# 7

## Spørsmål og kommentarer

(Det er gjort justeringer i denne fila i april 2021)

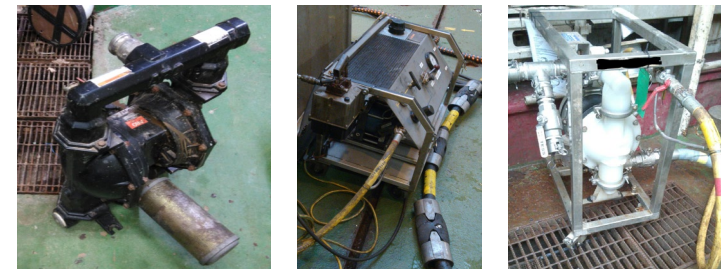
I 5.3.10 som omhandler type U10 er det lagt inn "membranpumper" som eksempel på utstyr som ikke betraktes som midlertidig utstyr, men som portabelt håndverktøy eller lignende (D.3).

Dette er ikke nevnt i 2012 revisjonen så slike membranpumper har gått som midlertidig utstyr de siste åra. Er det slik å forstå at membranpumper ikke lenger trenger å være Z-015 utstyr?

Er kravet for om en slik pumpe blir definert som midlertidig utstyr om den "hele tiden flyttes"? hvordan skal utleiery av utstyr som ikke vet hvordan leietaker bruker uniten forholde seg til dette?

Eller 3.part inspektører av utstyr som ikke har kjennskap til jobben som utstyret skal ut på? Er det størrelses/ vektbegrensninger som avgjør om det regnes som portabelt?

Er det portabelt utstyr hvis det er påmontert hjul eller at den står på tralle?

- En membranpumpe vurderes ikke som midlertidig utstyr.
- Hvis den er del av en sammenstilt enhet vil den høre inn under Z-015 U10.
- Merk at også portabelt utstyr skal følge krav i Z-015 D.3, bl.a. merking med år/måned for siste inspeksjon
